Verslag dijktafel T

3 oktober 2017 – De Appelgaard

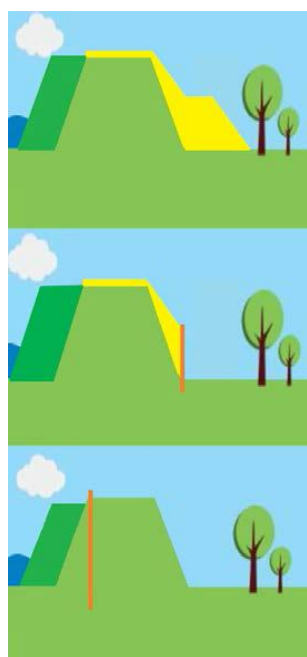
- Voorland betrekken bij de oplossing – de woningen staan al hoger.
- Nr 110 – westelijke deel is eigendom van de ouders. Tevens ligt de werf ligt op beton (10-13 cm dik).
- Woning nr 119 is geen gemeentelijk monument, echter wel een woning met bouwjaar 1890, dus niet onderheid. Bij de koop van de woning is door de makelaar aangegeven dat de dijkversterking daar niet nodig was (er is een damwand aan de waterzijde aanwezig).
- Woning nr 115 is verkocht. Verkoper woont daar nog tot eind november 2017.
- Woning nr 122 staat te koop en nr 106 staat leeg.
- Angst voor schade
 - o Nr 110 - schade woning + kelder

- Nr 110b - Bedrijfsterrein met een loods. Hoogte vloer van de loods: 1.48 mtr. onder bestaand peil. Loods voorzien van riolering, water- en elektrische leidingen.

- Nr 108 – zit een kelder onder de woning – deze woning zit op gelijke hoogte van het buitenpeil van de Hollandsche IJssel. De situatie is opgemeten. als basis is de kruin van de dijk aangenomen en gesteld op 0 (nul) : bovenkant kamervloer (5,5 cm), vloer bestaande garage (68 cm), zomerhuis bestaand (78 cm), onderkant kelderkozijn (60 cm). Aandachtspunten zijn: schade aan de woning, aanpassing bestaande grondwerken (tuin), omliggende hekwerken en div aanpassingen riolering en de bereikbaarheid gedurende de werkzaamheden.

- Nr 119 – woning (uit 1890) wordt nu gerestaureerd. Angst voor ontzetting, trillingen en daardoor scheurvorming van de gevels. Belang voor bereikbaarheid tijdens de uitvoering. Geluidsoverlast werkzaamheden gedurende werkuren praktijk. Woonkamer, serre en slaapkamer huidig niveau ongeveer 100 cm. onder dijk gemeten vanuit kruin, juiste maten volgen

- Nr 110 – scheepswerf, garage verhuur en bouwbedrijf. De situatie is opgemeten ivm eventuele aanpassing aan het voorland. De huidige kruin is in deze als 0 aangegeven: Woonhuis (+ 23,5 cm), Werf (- 148cm). Diverse aandachtspunten:

- Aandacht voor de locatie van woning nummer 119 die in de dijk ligt. Een maatwerkoplossing is hierbij nodig. Keuken/voorraadkast en kelder zitten in het souterrain. Het souterrain is in de dijk gebouwd.

- Kans voor behoud van de drie walnootbomen bij woning 119
- De damwand verplaatsen naar de buitenzijde, zodat het voorland binnendijks komt te liggen. Aandachtspunt is dan wel de bereikbaarheid en bruikbaarheid van de werf.

- Tegenover nr. 127 staat een rechthoekig vak in de berm aan de buitenzijde getekend met de tekst: extra parkeerplaatsen

Nieuw alternatief: de bewoners hebben als idee ingebracht de damwand van de kruin te verplaatsen naar de buitenzijde (om het voorland heen).
